● 静止気象衛星2号(GMS-2)の打上げ
のために講じた対策の実施状況につい
て(報告)

● 昭和56年5月7日

宇宙開発委員会第四部会

図 2 リアクションコントロール系の配管系統

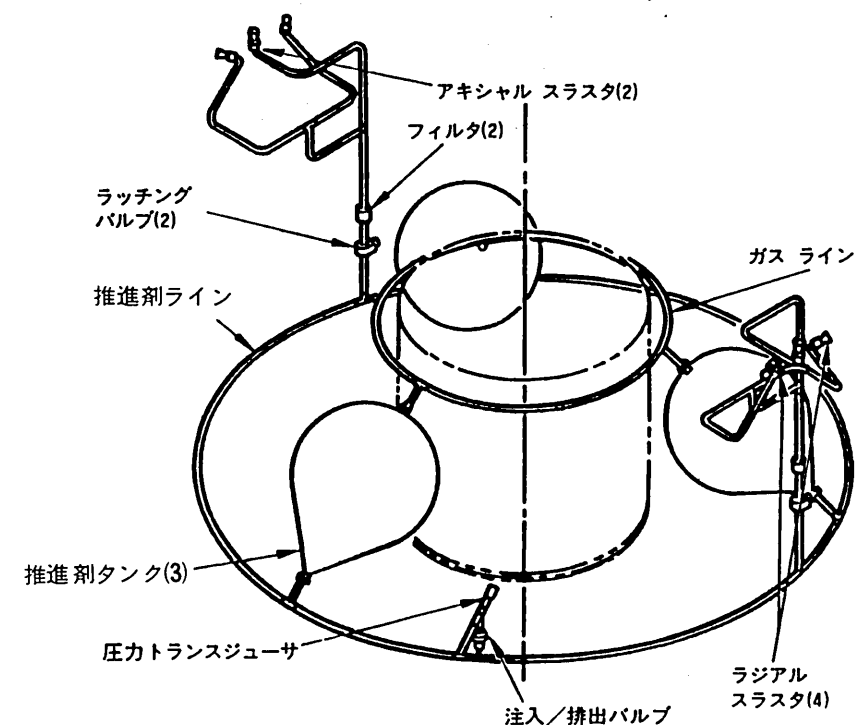
③ リアクションコントロール系の配管系統の改良

GMSのリアクションコントロール系の配管系統は、衛星がどのような姿勢になっても正規の姿勢に復元できるように複雑なものになっていた。しかしこの中の推進剤がガスライン内に入り込みそこに停留した場合、3個の推進剤タンク内に圧力差が生じて各タンク内の推進剤に重量のアンバランスが生じる結果、スピン軸のずれを

引き起こす可能性があった。

GMS-2では、この可能性をなくすために図2のように配管系統の単純化が行われている。

図3 GMSの可視・赤外走査放射計
(VISSR)の構造

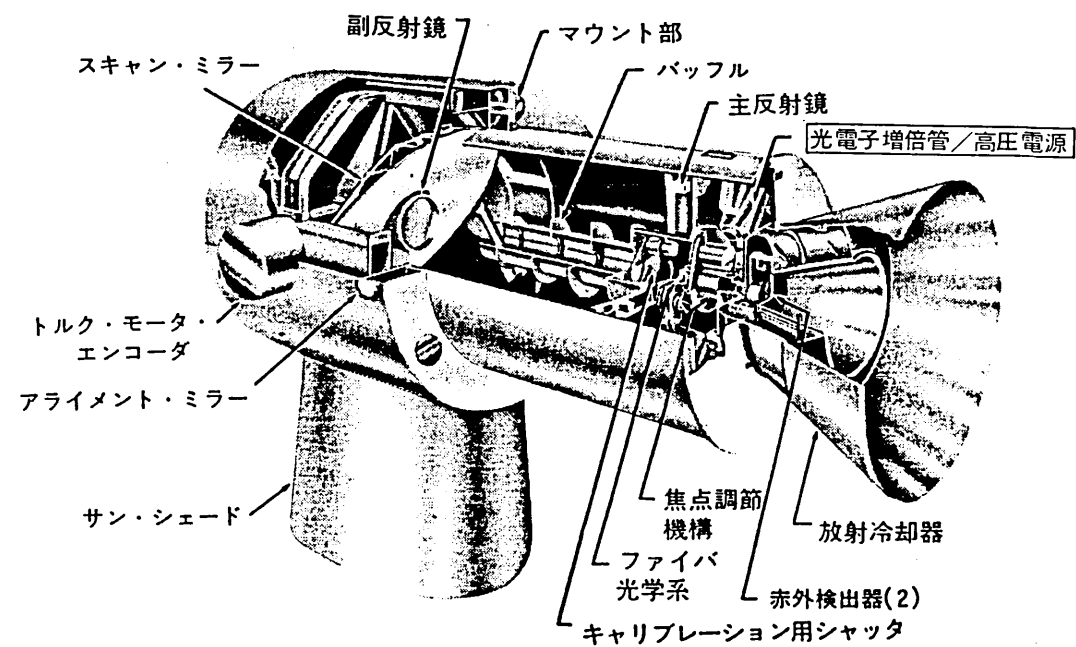
(2) 可視・赤外走査放射計の光電子増倍管の高圧電源に対する改善対策

GMSの可視・赤外走査放射計 (VISSR) の一部不具合は、光電

子増倍管の高圧電源（図3及び図4参照）に放電が起こったことによるものと考えられる。このため、同種の多数の高圧電源などを用いて徹底的な検討を行い、GMS-2では、放電が起こりやすい部品間の間隔を拡げ、絶縁シートの形を変えたとともに、ポッティング手順と電気回路の配線に数多くの改善を行っている。さらに製造したものについては、1ロット（4個）から1個ずつ抜き取り、これを切断してボイドなどの欠陥がないことを確認している。また、この一部不具合が初期故障的なもの（GMSの場合、打上げ後約4ヵ月及び約8ヵ月に不具合が起こった。）であることから、GMS-2用に必要な20個の高圧電源と同じ設計、同じ製造方法で、同じ時期に製造されたもののうち4個（前述の20個とは別のもの）について熱真空環境での寿命試験を実施しており、現在約10ヵ月を経過している。

図5 GMS-2のダイナミックバランスメカニズム
(DBM)の概略

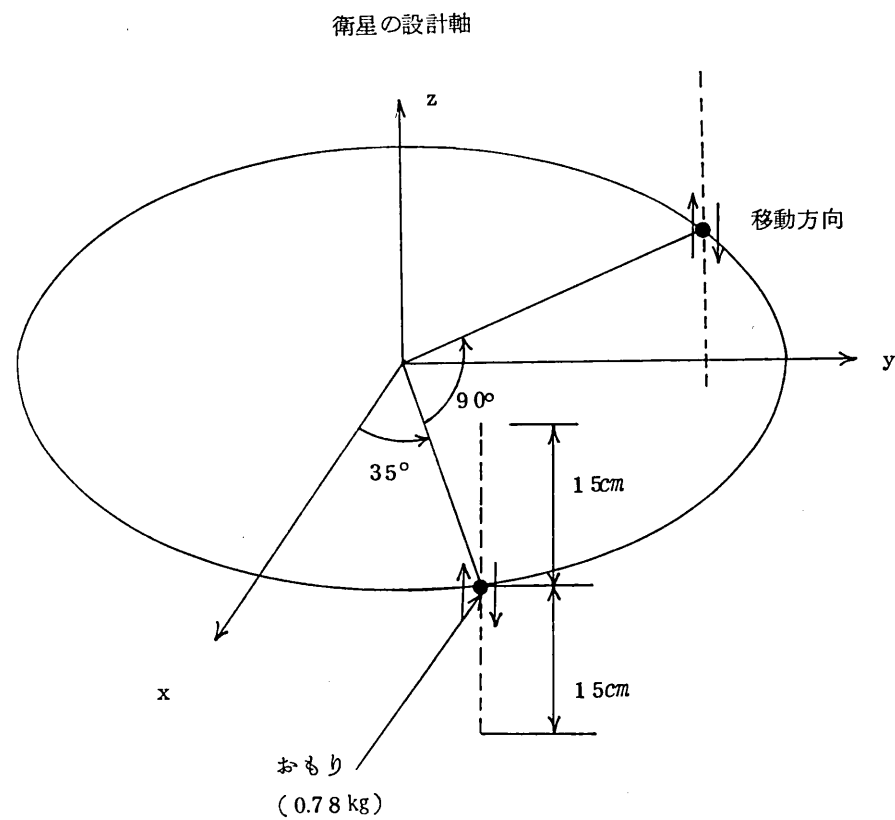
④ ダイナミックバランスメカニズム (DBM) の搭載

万一、スピン軸のずれが軌道上で予想以上に大きくなった場合でも、そのずれを地上からの指令で補正できるように、GMS-2ではダイナミックバランスメカニズム (DBM) を新たに搭載している。このDBMは図5に示すように衛星の設計軸に平行に2個のおもりを動かすことによってずれの補正を行うものである。なお、この方式では、万一DBMが途中で故障した場合、逆にスピン軸のずれを増加させる恐れがあるので、それが衛星の運用に支障を来さない程度にDBMの制御能力を小さくしてある。

図6 GMS-2の分解図

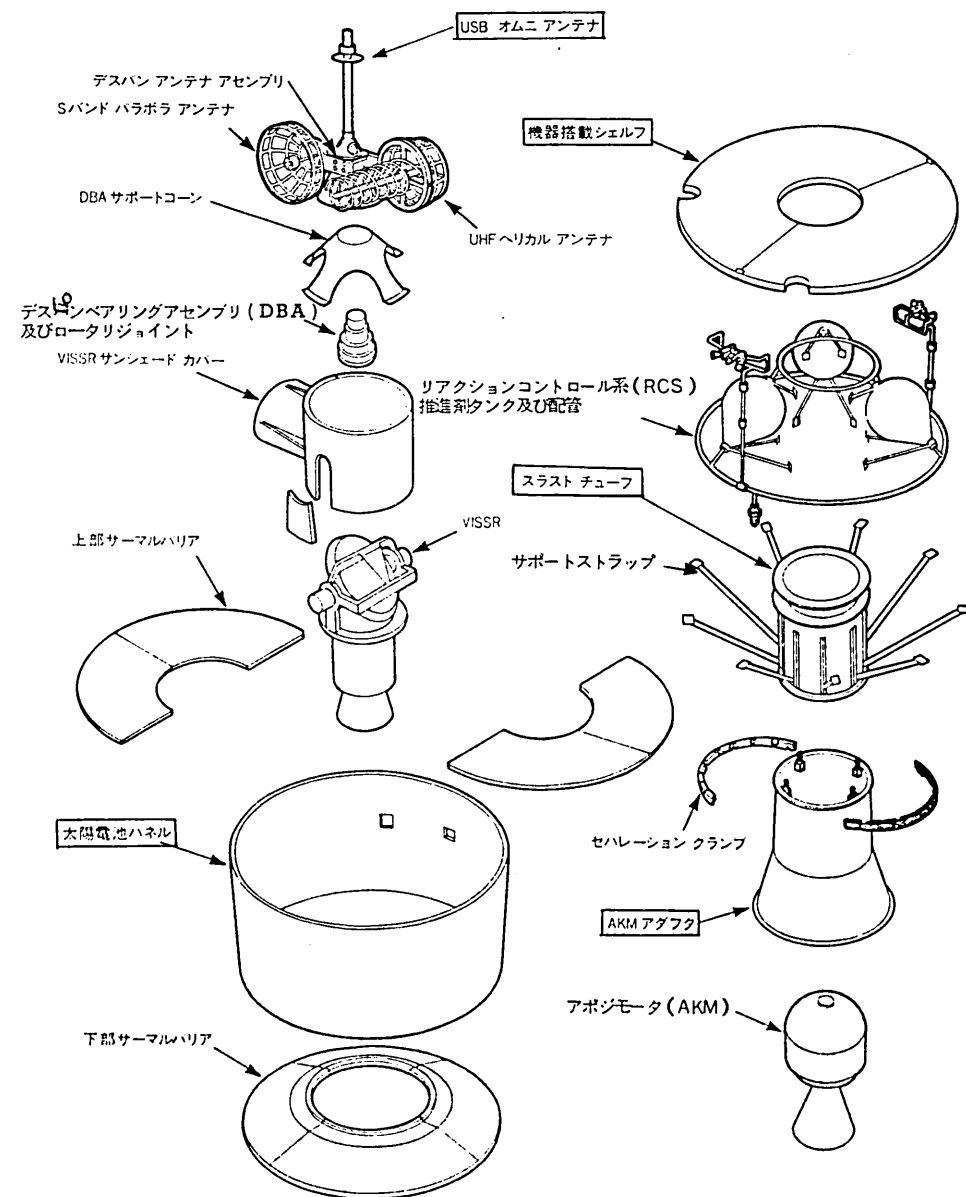
GMS-2は、GMSとほぼ同じ性能であるが、打上げロケットをデルタロケットからN-IIロケットに変更したことなどのために打上げ時の衛星重量を約670kgから約653kgに変更し、形状、材質も若干変更する必要があった。主な変更点は次に示すとおりである。（図6参照）

- ① アポジモータアダプタの材料をマグネシウム合金からCFRPに変更した。
- ② スラストチューブ（マグネシウム合金製）の板厚を薄くした。
- ③ 機器搭載シェルフを薄くした。
- ④ 太陽電池パネル表面板の材料をFRPからケブラーに変更した。

図 7 GMS - 2 用と ECS - b 用のアポジモータの比較

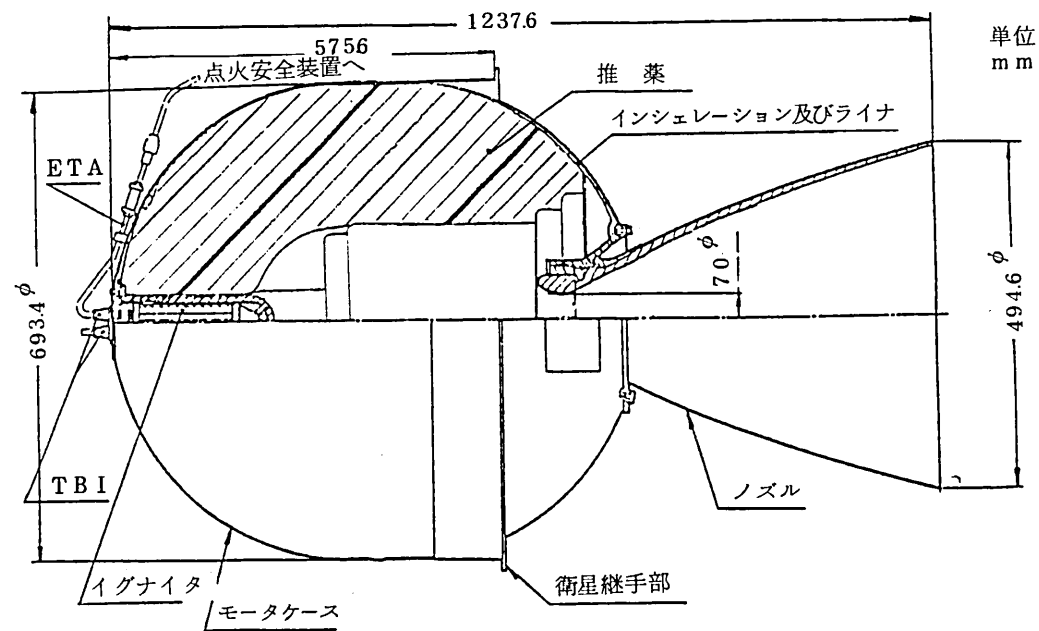
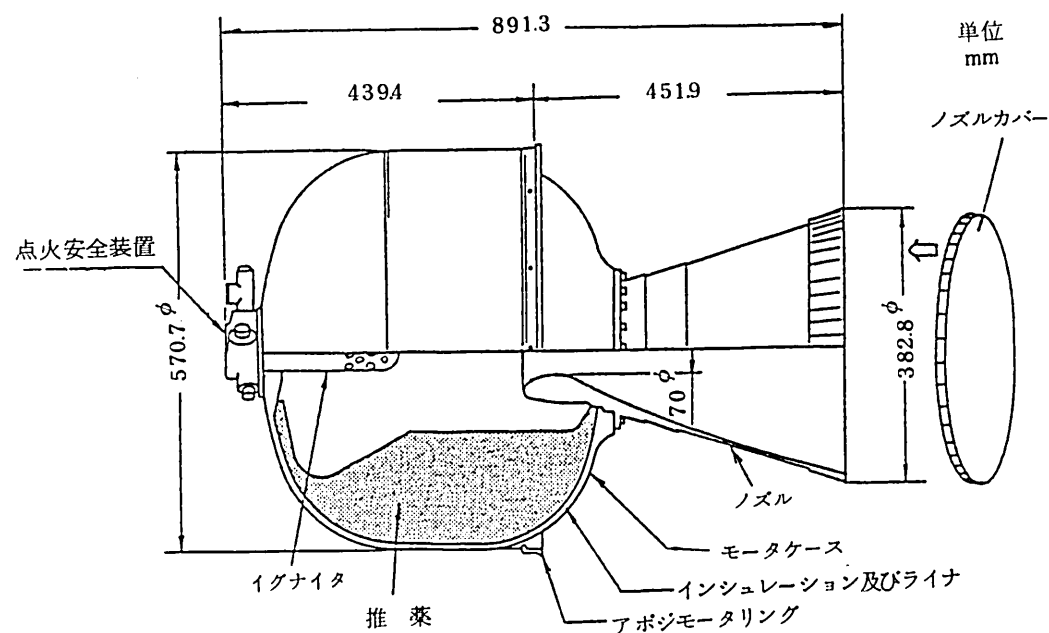
GMS-2に用いるアポジモータはECS-bで用いたものとは異なるものである。図7及び表2に両者の概要を比較して示すが、衛星重量の違いから生じる性能上の違いがある外に、メーカーが違いのため、モータケース、イグナイタなどハードウェア上も異なったものがそれぞれ使用されている。

図 8 X線撮影の概要

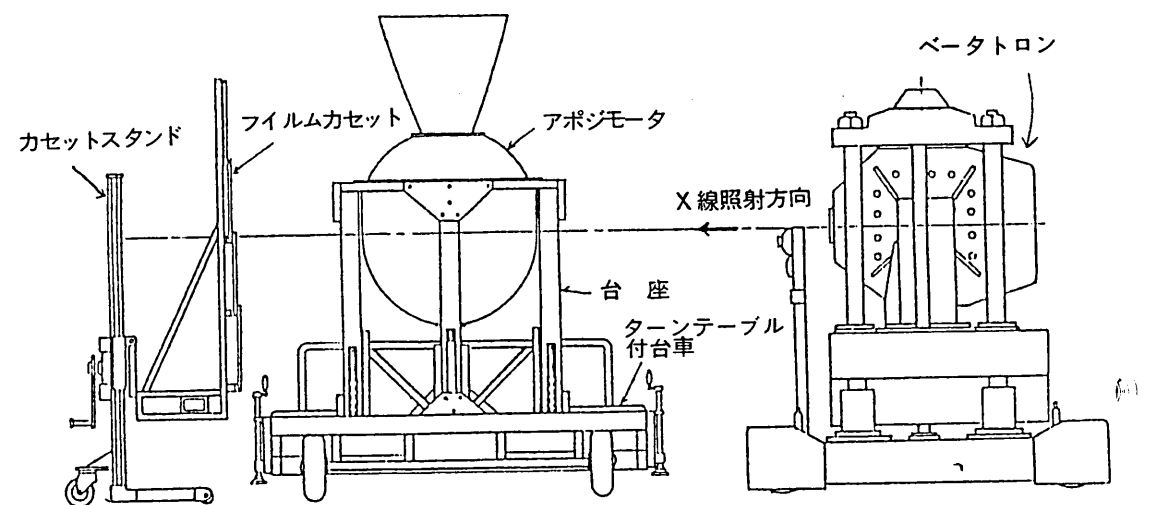
(c) X線撮影角度の見直し

EC S - b 用アポジモータのX線検査では、アポジモータを30度ずつ回転して撮影したが、GMS - 2 用アポジモータの場合は、この撮影角度の見直しを実施し、推薬内孔の形状を考慮して、11.25度ごととすることになっている。これは米国メーカーが22.5度ごとに撮影しているのに対して、より詳しく検査し、慎重を期すためである。

X線撮影の概略を図8に示す。
